4	Smørrebrør	11.11.11	2	Messing		
4	Akselkasse		1	St. Styd.		3536
Styktal	Genstand		Nr	Material	Mode	
Forandringer	30° Smig paa Styre-			Hullerf. lejner and D	30.11.51	P.A.S.
	liste A.	9-1-45	A.A.R.	Reitning bortfaldet E	26/2-54	J.M.
	Kalk. og rev.	3-5-45	A.A.P.			
	Svejsliste m.v. and B	12-7-45	Jv. J.M.			
	Smørrebrør og mål	C 19-9-49	J.M.			
De danske Statsbaner.						
Maskinatdelingen.						
				Maalest	Tegn	23-3-44
				1:1.	Kalk	5-4-45
					Rev.	17-6-44
					Godtn	E.S.
				A	B	C
				D	E	F
Detail af Akselkasse til						
Drivhjul.						
Loko. Litra P <sub>1</sub> P <sub>2</sub> P <sub>3</sub> P <sub>4</sub> P <sub>5</sub> P <sub>6</sub> P <sub>7</sub> og P <sub>8</sub> P <sub>9</sub>						
				P. 58 b.

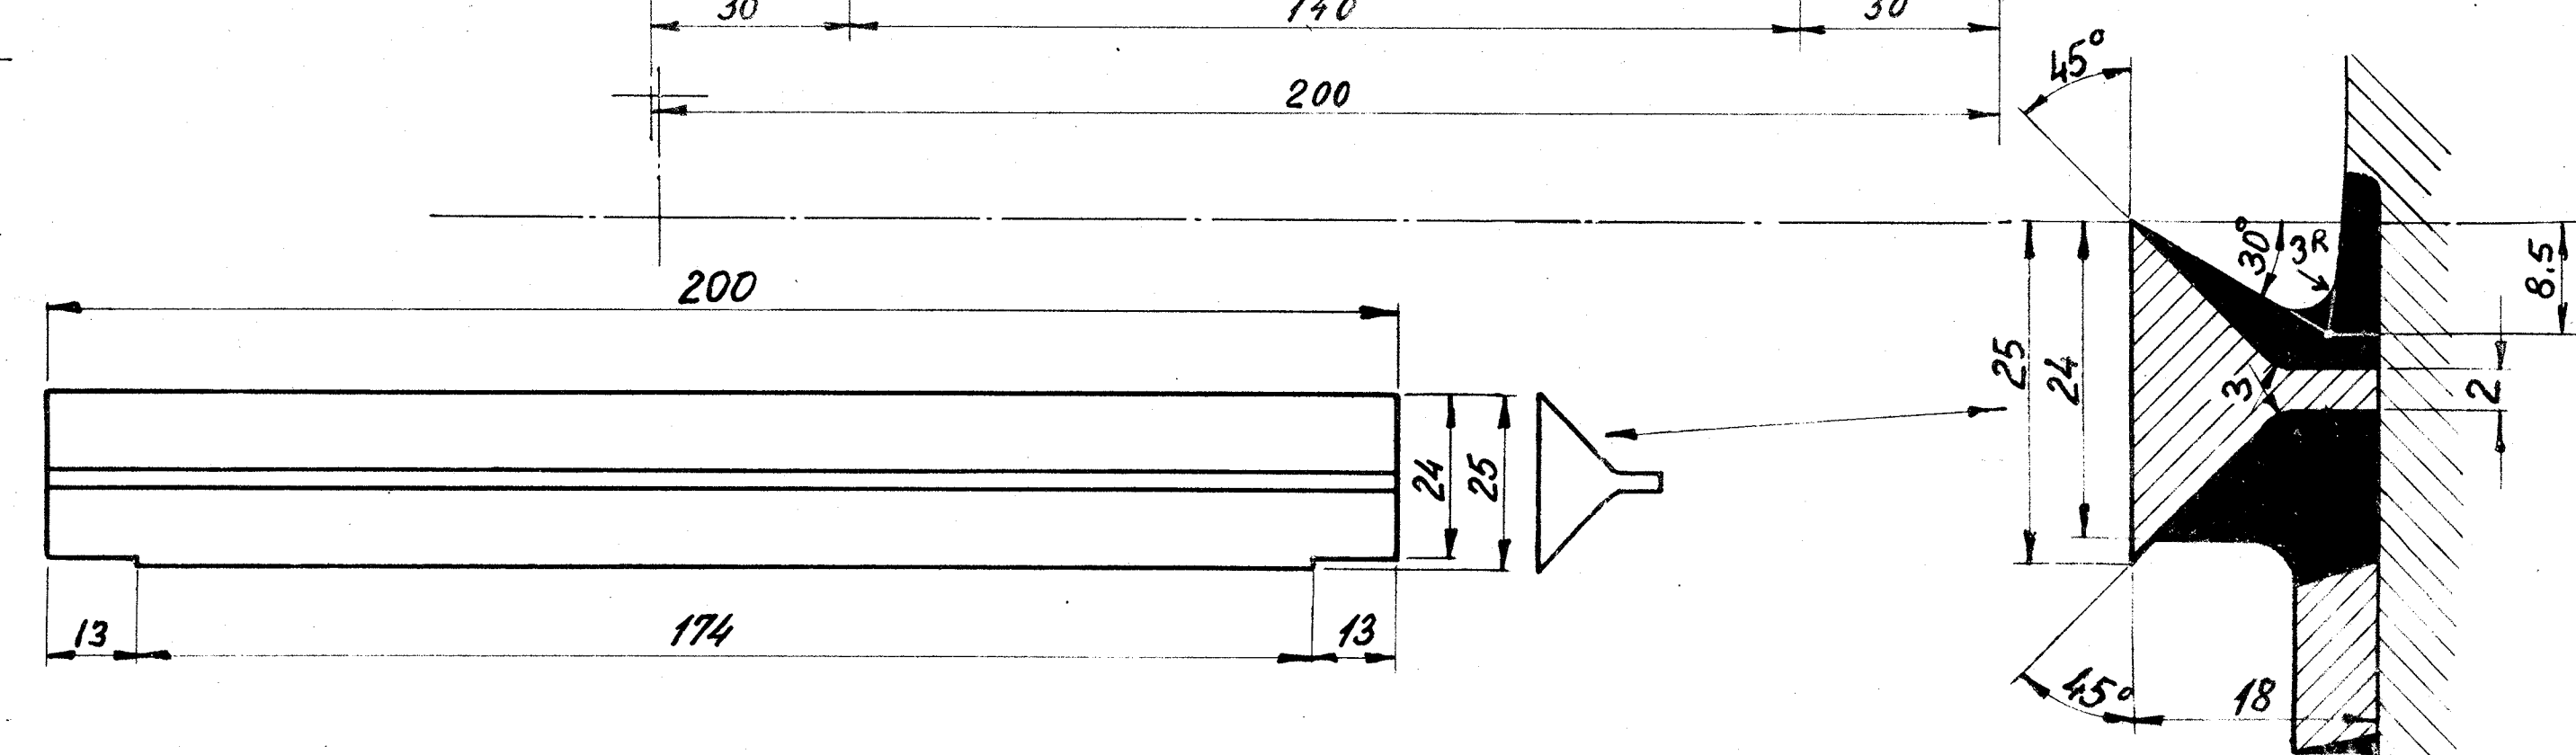
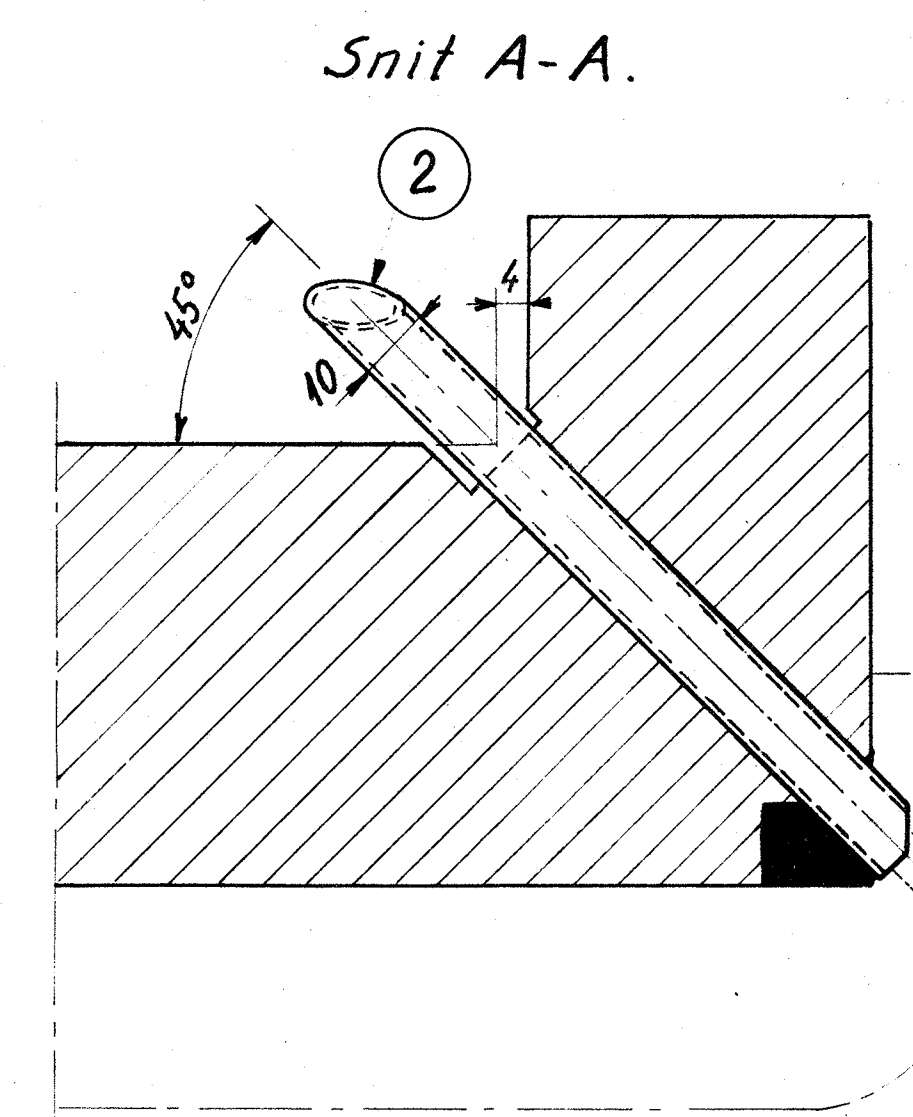
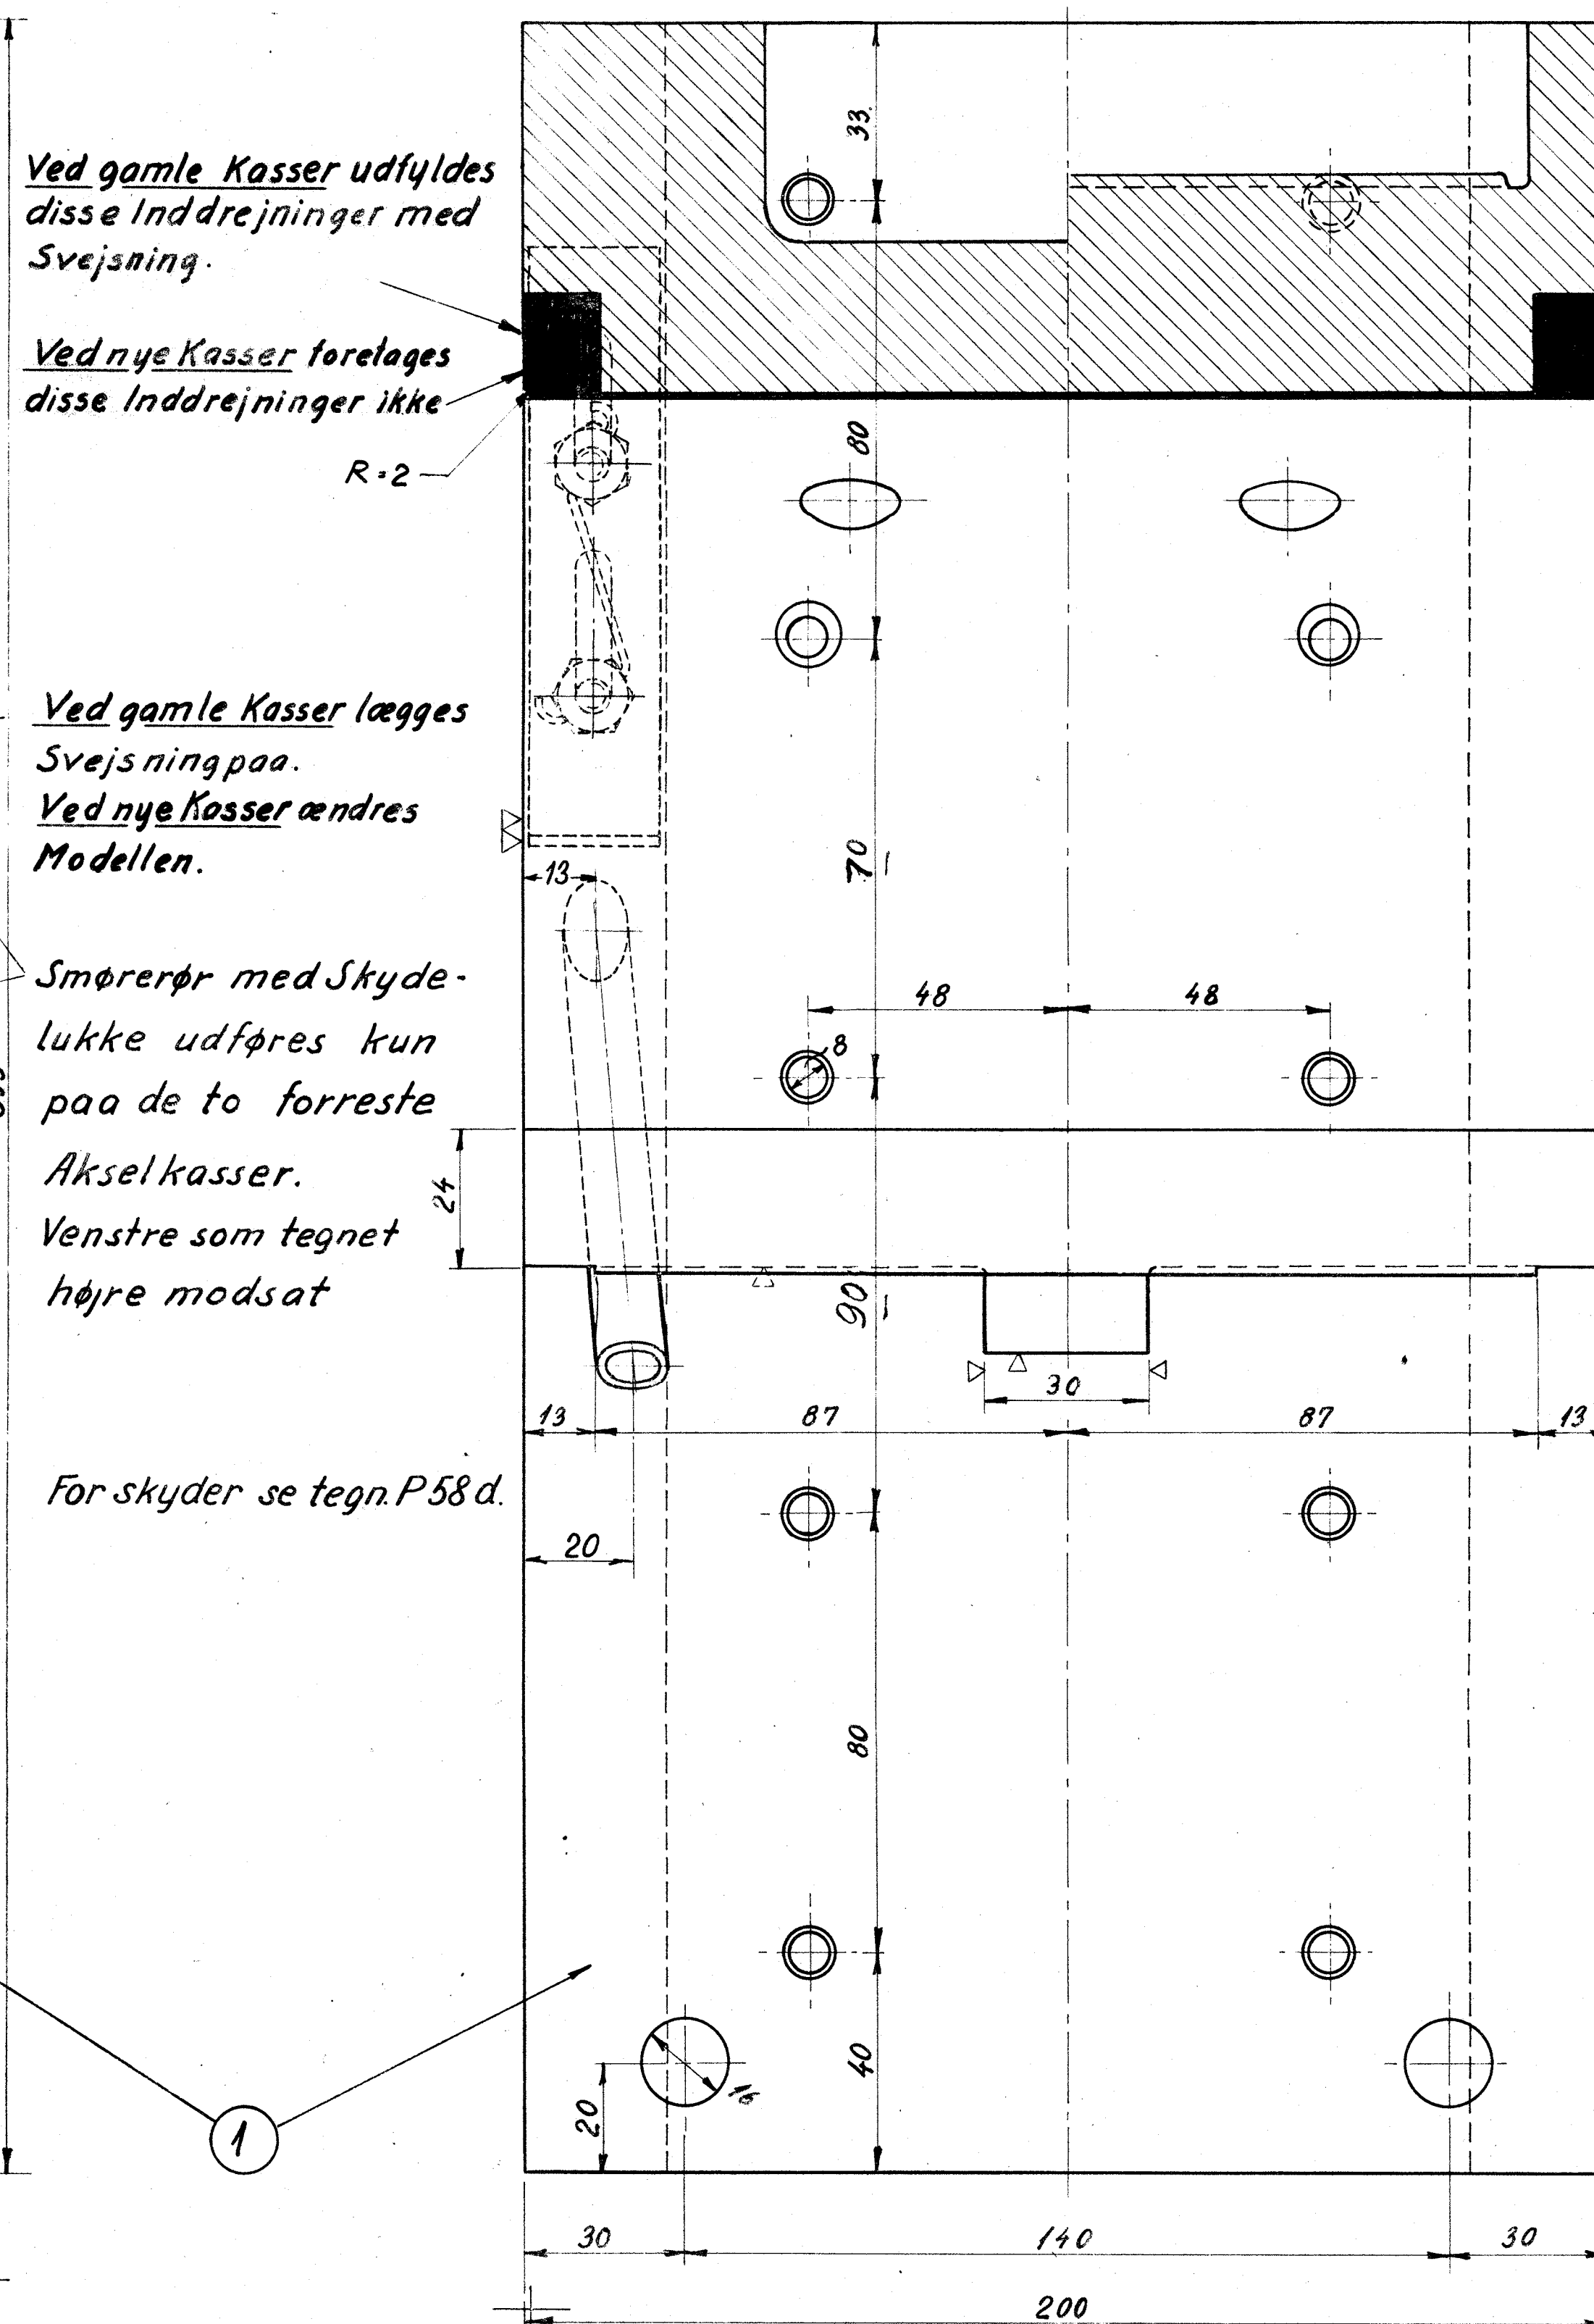
Ved gamle Kasser udfyldes disse Inddrejninger med Svejsning.

Ved nye Kasser foretages  
disse Inddrejninger ikke

Ved gamle Kasser lægges  
Svejsning paa.  
Ved nye Kasser ændres  
Modellen.

Smørerør med Skyde-  
lukke udføres kun  
paa de to forreste  
Akselkasser.  
Venstre som tegnet  
højre modsat
